# 6-5 ライズタイムの設定 まとめ（津波評価におけるライズタイムの設定方針）

## 6 検討波源モデルの津波評価の詳細

### 6-6 海溝軸付近のすべりの不均質性の影響

### ○第981回審査会合（2021年6月4日）コメント

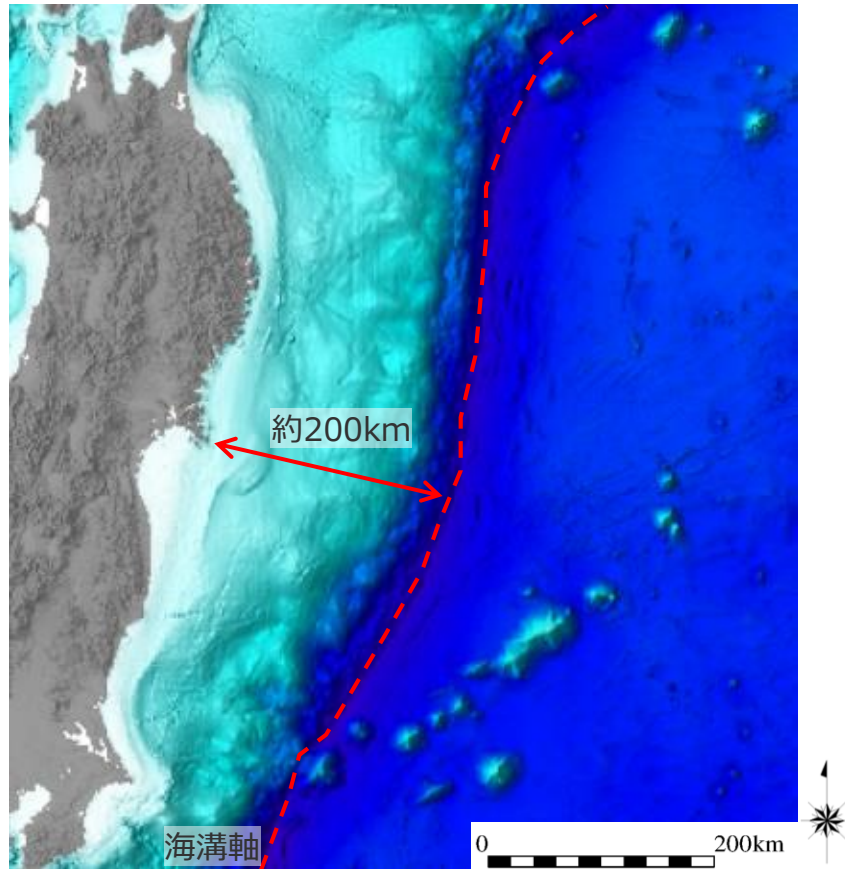
- 東北沖地震では、海溝軸付近で顕著なすべりの不均質が確認されている。海溝軸付近のすべりの不均質性の影響は、海溝軸から遠ければ津波伝播の過程で平均化されるが、海溝軸からの距離が近ければ平均化されずに到達するので、小さなすべりの不均質であっても影響が出やすい。国内外の巨大地震の津波事例が限られているなか、トラフ軸から近い浜岡においては、敷地の津波評価に影響の大きいすべり量、ライズタイムについて、更なる不確かさを考慮して裕度を持って設定する必要がある。

- 東北沖地震型の特性化モデルでは、海溝軸付近において大きくすべった領域が、超大すべり域として大きく一様なすべりを持つ領域に特性化されてパラメータスタディが検討され、観測記録との比較により、その妥当性が確認されている。（土木学会(2016)等）
- 一方で、海溝軸付近において大きくすべった領域の内部のすべりは実際には不均質であることから、海溝軸付近のすべりの不均質性の影響について、海溝軸からの距離の観点を含めて検討することとした。

- 実際に海溝軸付近のすべりの不均質性が確認された東北沖地震の津波波源モデルを対象として、海溝軸付近において大きくすべった領域のすべりが一様なケースと不均質なケースとを設定して津波解析を実施し、海溝軸付近の不均質性の影響を、海溝軸からの距離の観点から比較・整理した。
- その結果、海溝軸付近のすべりの不均質性による影響は、水深がほぼ一様な海溝軸から沖合側では、海溝軸から離れるに従い徐々に浅くなる海溝軸から陸域側では、海底勾配があることによって津波が陸方向に直進する傾向が強くなり、海溝軸から離れた地点でも影響がなくなることを確認した。
- このことから、海溝軸付近のすべりの不均質性による影響は、海溝軸から陸域側では、海溝軸から沖合側で見られるような海溝軸からの距離の影響は見られず、海溝軸から陸域までの距離が近いことによって特別な考慮をする必要はないことを確認した。

- 海溝軸付近のすべりの不均質性の影響に関する検討の結果、海溝軸から陸域側では、海溝軸から沖合側で見られるような海溝軸からの距離の影響は見られず、海溝軸から陸域までの距離が近いことによって特別な考慮をする必要はないことを確認した。  
また、当社のプレート間地震の津波評価は、不確かさの考慮として、国内外のMw9クラスの巨大地震・津波の発生事例に基づき「(A)各種パラメータの網羅的検討による方法」による検討を行っており、内閣府(2020)および南海トラフにおける津波堆積物調査の拡充を踏まえると、2020年までに確認されている痕跡高を再現する津波が最大クラスの津波として想定されるところ、この痕跡高を2~3倍程度上回る保守的なものとなっている。  
これらのことから、当社のプレート間地震の津波評価は、国内外のMw9クラスの巨大地震・津波の発生事例や津波波源のすべりの不均質性の影響を踏まえても、不確かさの考慮として十分保守的なものと考えられるが、第981回審査会合におけるコメントおよび国内外のMw9クラスの巨大地震・津波の発生事例が限られていることを踏まえ、敷地の津波評価に影響の大きいすべり量とライズタイムの組合せを国内外のMw9クラスの巨大地震・津波の発生事例に対してより慎重に裕度を持って設定することとした。
- 具体的には、「(B)代表パラメータの検討による方法」により検討された内閣府の最大クラスモデルの津波評価において他のパラメータの影響を代表するよう非常に大きく設定されているすべり量(37m)とライズタイム(60s)の組合せを、「(A)各種パラメータの網羅的検討による方法」により検討している当社のプレート間地震の津波評価の中で考慮することとした。

すべり量とライズタイムの組合せの比較分析結果 (ライズタイムを海域ごとの波速と隆起幅により基準化)

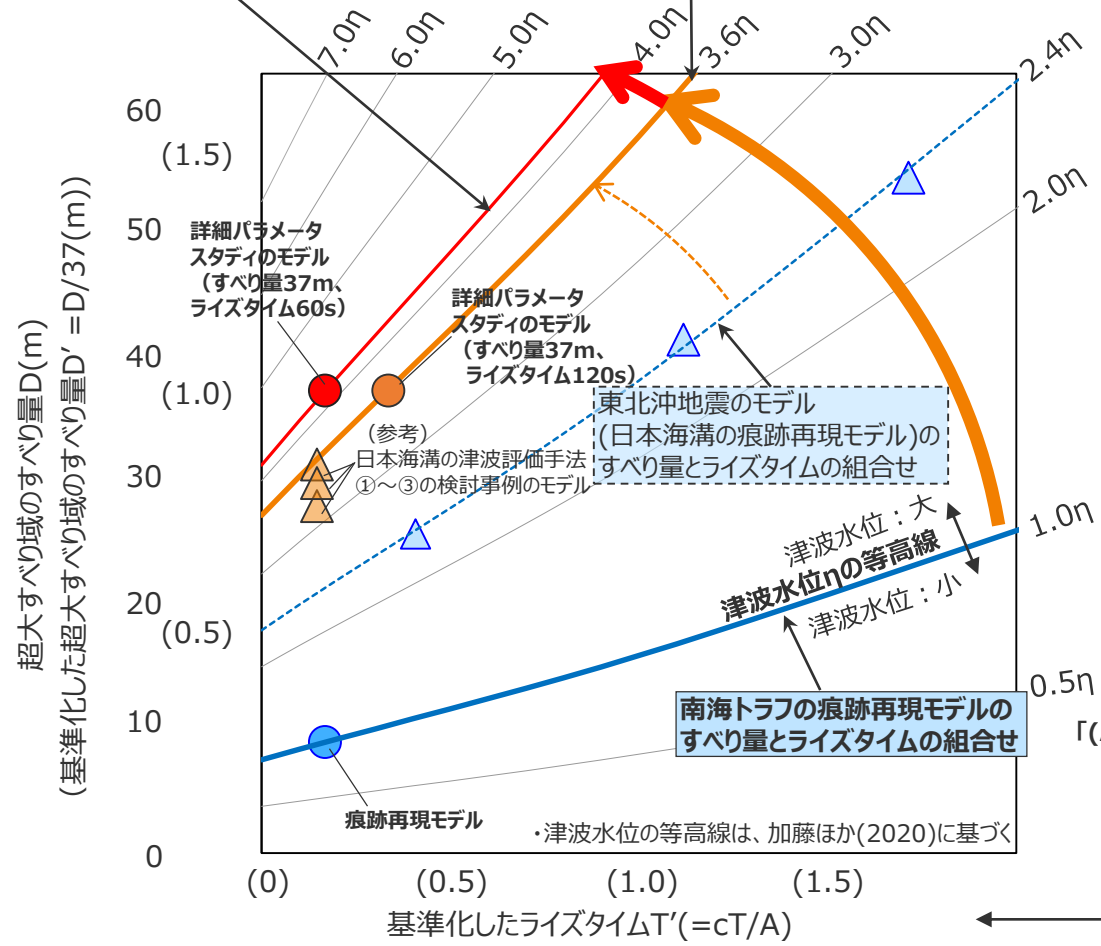
- 東北沖地震では、海溝軸付近で顕著なすべりの不均質が確認されている。海溝軸付近のすべりの不均質性の影響は、海溝軸から遠ければ津波伝播の過程で平均化されるが、海溝軸からの距離が近ければ平均化されずに到達するので、小さなすべりの不均質であっても影響が出やすい。  
国内外の巨大地震の津波事例に限られているなか、トラフ軸から近い浜岡においては、敷地の津波評価に影響の大きいすべり量、ライズタイムについて、更なる不確かさを考慮して裕度を持って設定する必要がある。

■ 検討波源モデルの詳細パラメータスタディにおいて、国内外のMw9クラスの巨大地震・津波の発生事例に限られていることを踏まえて考慮することとした内閣府の最大クラスモデルのすべり量(37m)とライズタイム(60s)の組合せは、加藤ほか(2020)に基づく検討により、東北沖地震によるすべり量とライズタイムの組合せ、および、国内外の巨大地震・津波の発生事例に基づき保守的に設定したすべり量とライズタイムの組合せに対して、より慎重に裕度をもった設定となっていることを確認した。
